Høringsuttalelse til forslag til reguleringsplan for Livbeltefabrikken i Risør kommune

NVEs generelle uttalelse-Høring og offentlig ettersyn - Detaljreguleringsplan for Livbeltefabrikken, gnr. 16, bnr. 362, m. fl. - Statlige og regionale myndigheter

Risør kommune - uttalelse ved offentlig ettersyn for forslag til detaljreguleringsplan for Livbeltefabrikken

Hørings svar - Offentlig ettersyn, Detaljregulering for Livbeltefabrikken gnr. 16 bnr. 362 i Risør kommune.

BILDE NR. 1

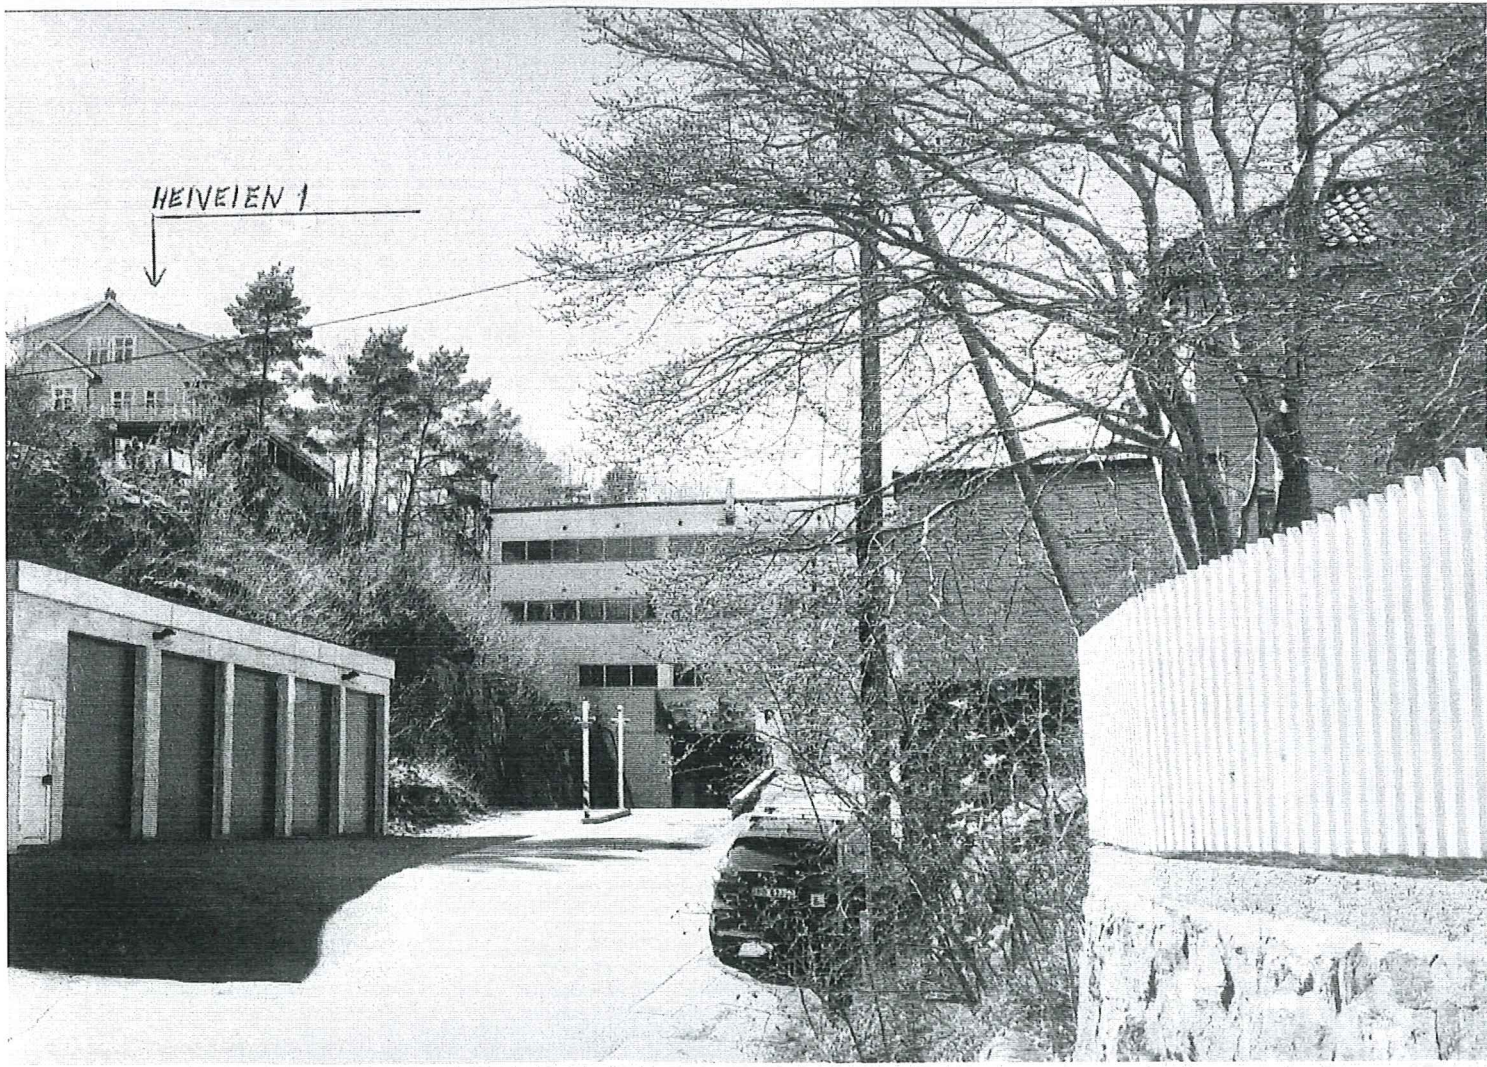
Her tenker vi særlig på berørte naboer til prosjektet (i Heiveien 1) – som vil oppleve å få deler av denne utbyggingen i høyde «godt over» sin veranda på

nordsiden av huset. (Se det vedlagte bilde nr.1) – Også nærheten til denne utbygging (målt i avtand) må oppleves som svært påtrengende, dette er søkt vist på det vedlagte kartutsnitt.

På dette grunnlag mener Verneforeningen at en reduksjon av høydene, særlig inn mot Heiveien, burde være et rimelig krav å kunne oppfylle!

HASDALGATA

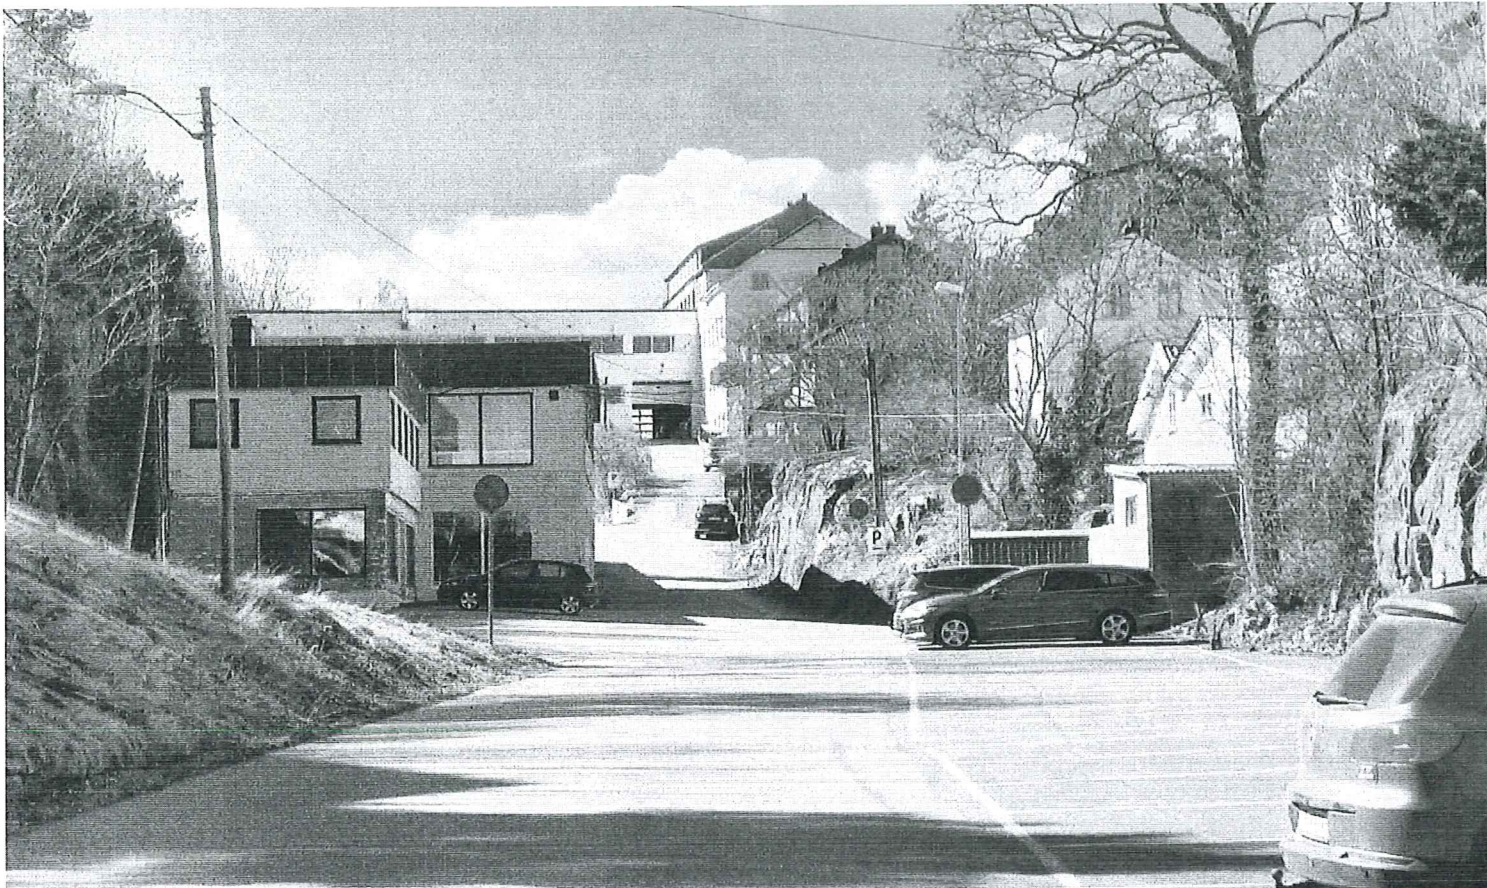
De 2 andre bildene som er lagt ved vår uttalelse viser hvor eksponert denne utbygging også vil være sett i fra Hasdalgata.

På det øverste bilde søker vi å få frem at mye mer av den planlagt utbygging vil være synlig enn det som fremgår av det noe kamouflerte og nedtonede bilde som er vedlagt planbeskrivelsen.

DETTE BILDE VISER HVOR SYNLIG LIVBELTEFABRIKKEN ER
FRA SANNE POSISJON SOM BILDE UNDER.
